リコール届出一覧表

リコール届出番号	外 - 2999	リコール開始日：準備出来次第	
届出者の氏名又は名称	Groupe PSA Japan株式会社 代表取締役社長 アンジェロ シモーネ (製作国： フランス共和国) (製作者名： オートモビル・プジョー) (問い合わせ先：0120-840-240 プジョーコール)		
不具合部位（部品名）	制動灯（ブレーキライトスイッチ）		
基準不適合状態にあると認める構造、装置又は性能の状況及びその原因	ブレーキライトスイッチにおいて、取付指示が不適切なため、当該スイッチが確実に固定されていないものがある。そのため、ブレーキ操作を繰り返すと当該スイッチがブラケットから外れ、制動灯が常時点灯した状態となるおそれがある。		
改善措置の内容	全車両、ブレーキライトスイッチの取り付け状態を確認し、確実に固定されていない場合は適切に固定する。		
不具合件数	0 件	事故の有無	0 件
発見の動機	本国からの情報による。		
自動車使用者及び自動車分解整備事業者に周知させるための措置	<ul style="list-style-type: none"> ● 使用者 : 電話・ダイレクトメールにて通知する。 ● 自動車分解整備事業者 : 対象台数が極めて少数であり、全ての使用者を把握しているため、機関誌等への掲載は行わない。 ● 対策実施済車両 : 対策済車両には、運転者席側ドア開口部のドアロックストライカー付近に外-2999のステッカーを貼付する。

改善箇所説明図

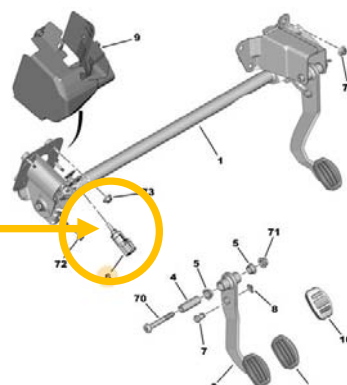
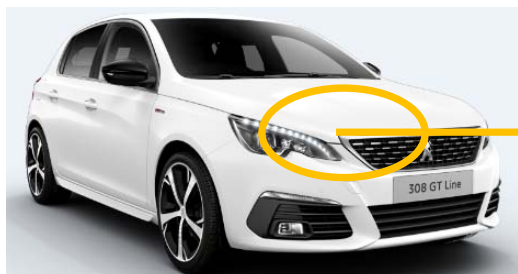
不具合の内容

ブレーキライトスイッチにおいて、取付指示が不適切なため、当該スイッチが確実に固定されていないものがある。そのため、ブレーキ操作を繰り返すと当該スイッチがブラケットから外れ、制動灯が常時点灯した状態となるおそれがある。

改善措置の内容

全車両、ブレーキライトスイッチの取り付け状態を確認し、確実に固定されていない場合は適切に固定する。
